Opération d'aménagement de la salle modulable et de construction d'ateliers OPÉRA BASTILLE

REPONSES AU RAPPORT DE SYNTHÈSE DE LA COMMISSION D'ENQUÊTE RELATIF A L'ENQUÊTE PUBLIQUE PRÉALABLE A LA DECLARATION DE PROJET EMPORTANT MISE EN COMPATIBILITE DU PLU DE PARIS

Détail de la salle de répétition au sein de la salle modulable

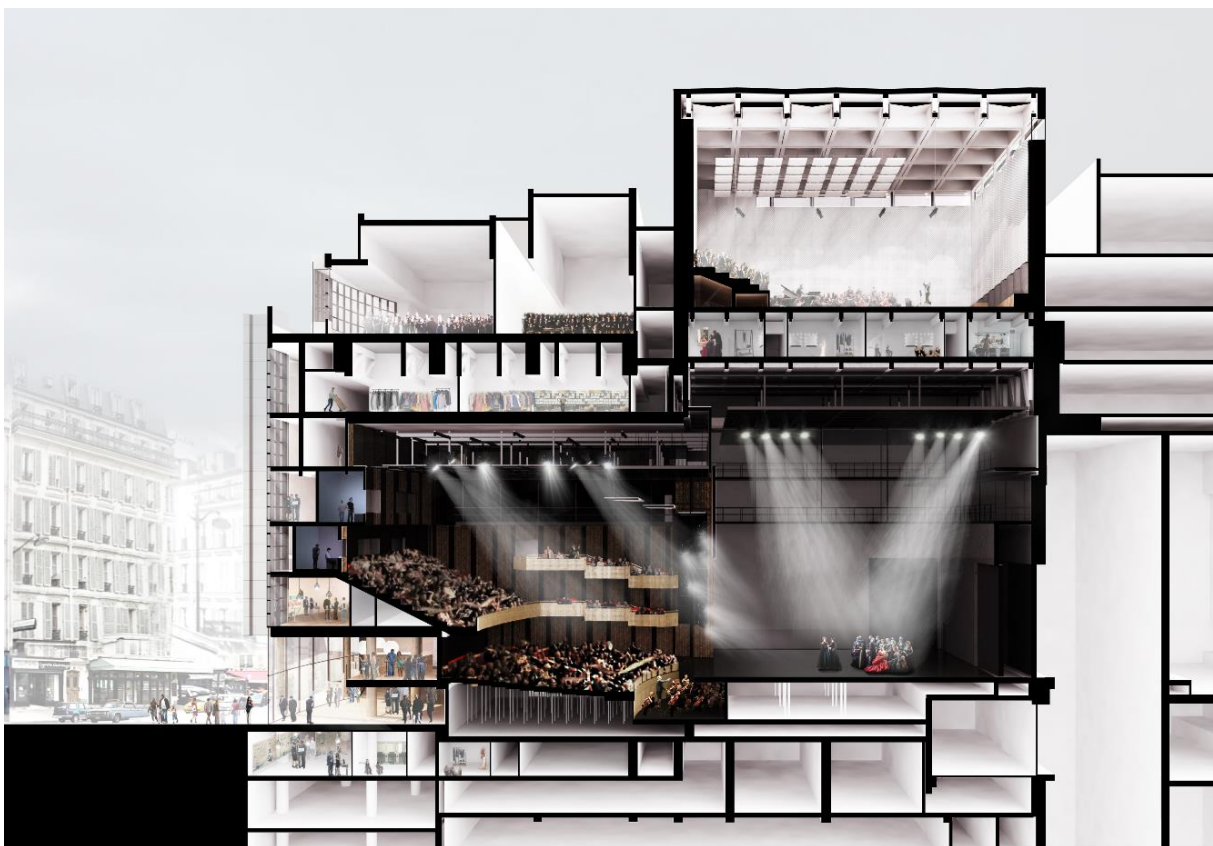
La Commission d'enquête interroge l'Opéra sur :

- *les hypothèses étudiées en matière d'implantation de la salle de répétition de l'orchestre et les raisons pour lesquelles il a été retenu de la reconstruire au-dessus de la salle modulable,*
- *les conséquences de ce choix sur les caractéristiques techniques de la salle modulable et de la salle de répétition. Et en quoi elles garantissent un fonctionnement optimum de ces 2 salles ?*

Afin de garantir son fonctionnement optimal et répondre aux objectifs acoustiques, la salle de répétition de l'orchestre doit pouvoir présenter les caractéristiques techniques suivantes : un volume minimal de 8 000 m³ et une hauteur minimale de 12 m.

Ces dimensions permettront d'améliorer nettement l'acoustique de la salle par rapport à la salle existante dont le volume est d'environ 5 000 m³. Elles ont été fixées dans le programme initial et consolidées dans le cadre des études menées par les candidats durant la phase de dialogue compétitif.

Cette salle de répétition vient s'installer au niveau 8, dernier niveau accessible de l'établissement, au-dessus des cintres de la salle modulable. La hauteur ainsi dégagée, ainsi que la modularité de la salle modulable, permettront à l'Opéra de développer les trois fonctions prévues pour celle-ci :

La coupe ci-dessous présente la superposition des deux salles :

Détails des « effets d'escalier » le long de la façade rue de Lyon

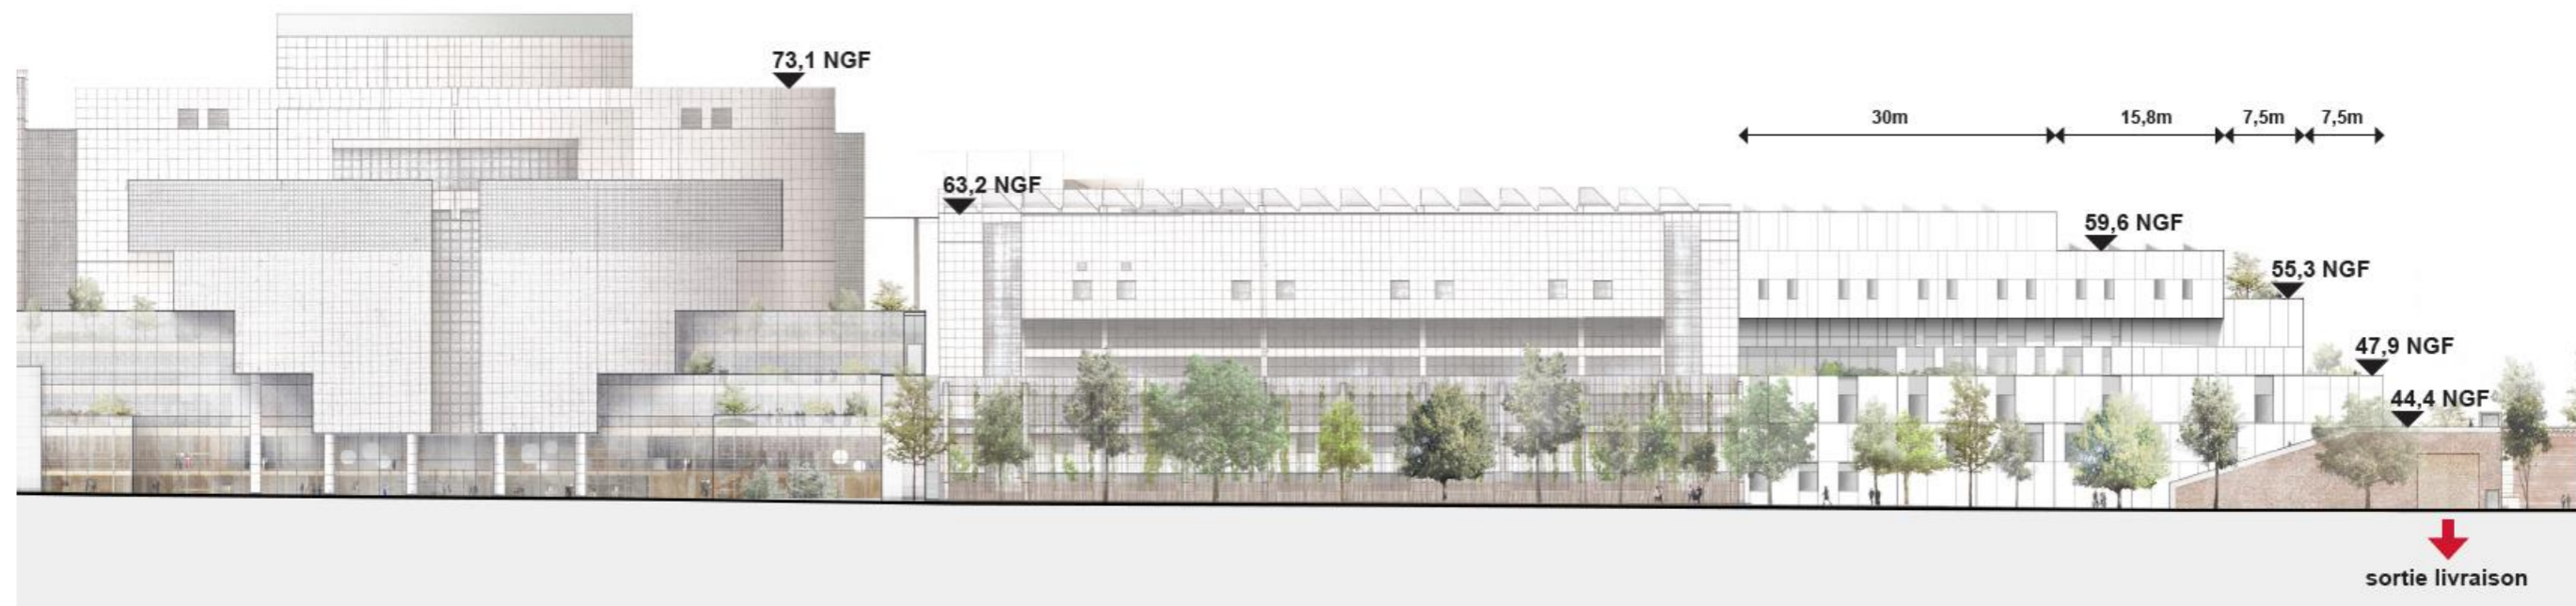
- *les différentes largeurs et hauteurs des « effets d'escaliers » le long de la façade rue de Lyon,*
- *l'accès à la promenade plantée pour les personnes à mobilité réduite,*
- *la localisation précise de la sortie « livraison ».*

Les observations formulées sur la hauteur et l'aspect architectural du futur bâtiment des ateliers sont traitées au chapitre 4.2 *Incidences du futur bâtiment de l'atelier des décors sur le CHNO*. Le traitement qualitatif du bâtiment a été largement étudié afin d'allier esthétique et modernité, tout en intégrant les contraintes fonctionnelles garantissant l'activité de l'Opéra. Les effets d'escaliers ou gradation des hauteurs participent à la qualité architecturale du futur bâtiment des ateliers et les pans de toiture inclinés permettront de dégager la vue, notamment depuis le CHNO.

Vue de l'accès livraison actuel du CHNO depuis la rue Moreau

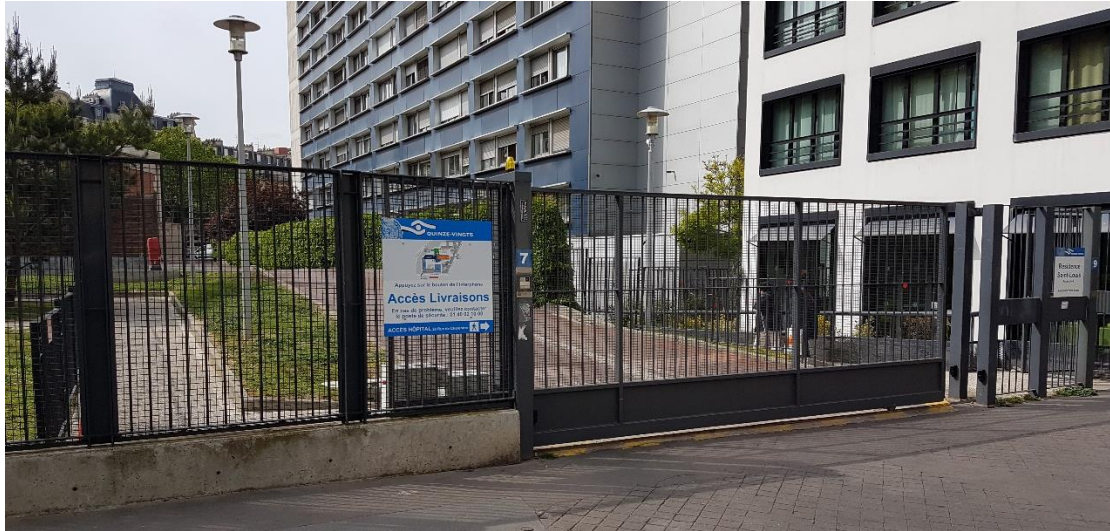
La problématique de l'accessibilité du CHNO est de nouveau abordée, avec la possibilité de déplacer son entrée rue de Lyon.

D'autres pistes semblent en outre envisageables pour créer un accès alternatif à la rue de Charenton, notamment par une réorganisation de la circulation interne du CHNO avec exploitation de l'accès véhicules rue Moreau.

Détail des distances entre le futur bâtiment des ateliers de l'Opéra Bastille et le CHNO

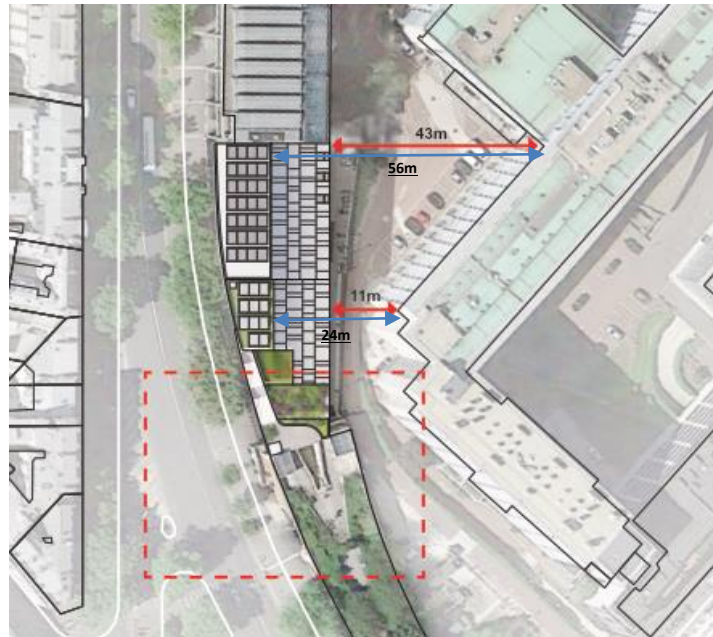
- *les types de traitement architecturaux envisagés pour les plans inclinés coté CHNO,*
- *les distances de la façade et les différents décrochements du futur bâtiment « atelier » avec le CHNO et l'extrémité coté promenade plantée,*
- *la prise en compte de la présence du CHNO dans l'élaboration du programme et la conception du projet.*

Le zoom ci-dessous présente les distances entre le projet et le CHNO au droit de l'extension des ateliers. Ces distances de 11m et 43m à RDC, augmentent à partir du niveau 4 en suivant les plans inclinés, pour atteindre 24m et 56m en partie haute.
